## 汎用インバータオプション FR-BMFシリーズ

## FR-D840-11K/15Kの背面取付け対応による外観変更のお知らせ

発行 日付	2026年1月	件 名	汎用インバータオプション FR-BMF シリーズ FR-D840-11K/15K の背面取付け対応 による外観変更のお知らせ	三菱電機株式会社名古屋製作所 〒461-8670 名古屋市東区矢田南5-1-14 Tel (052) 721-2111大代表
----------	---------	--------	---	--

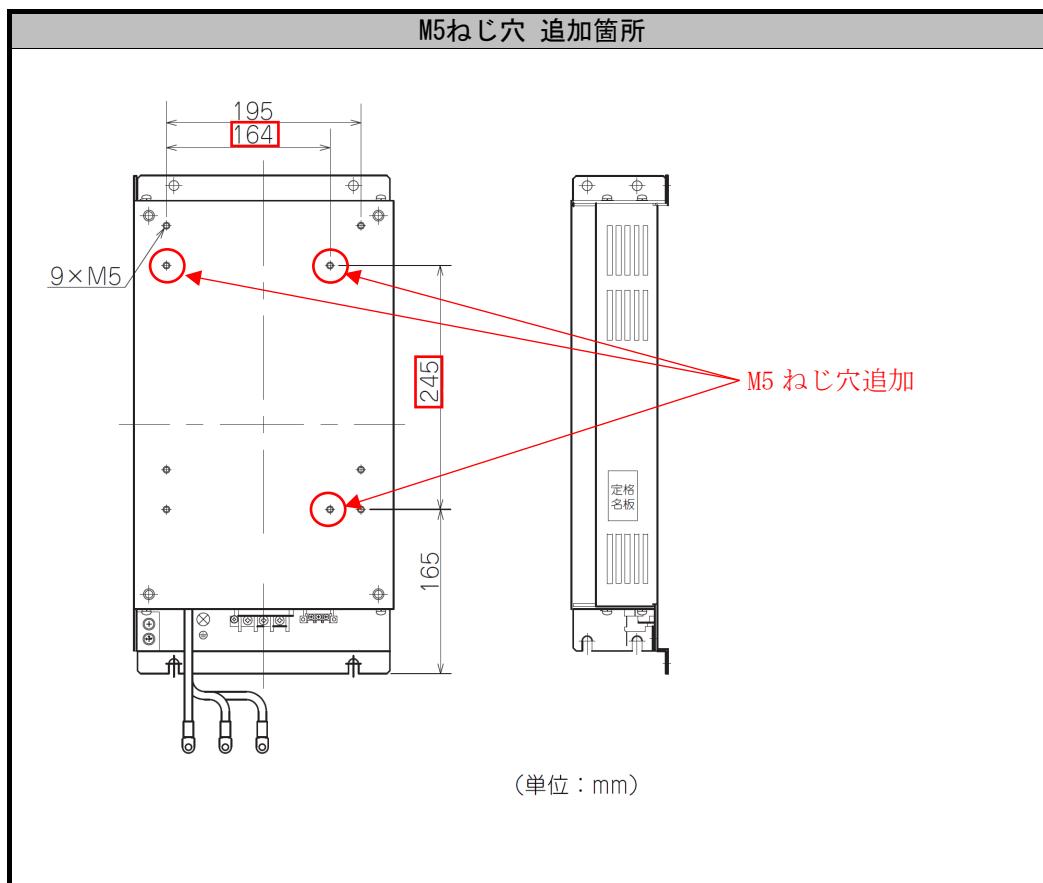
対象機種において、FR-D840-11K/15K の背面取付け対応に伴い M5 ねじ穴を追加します。
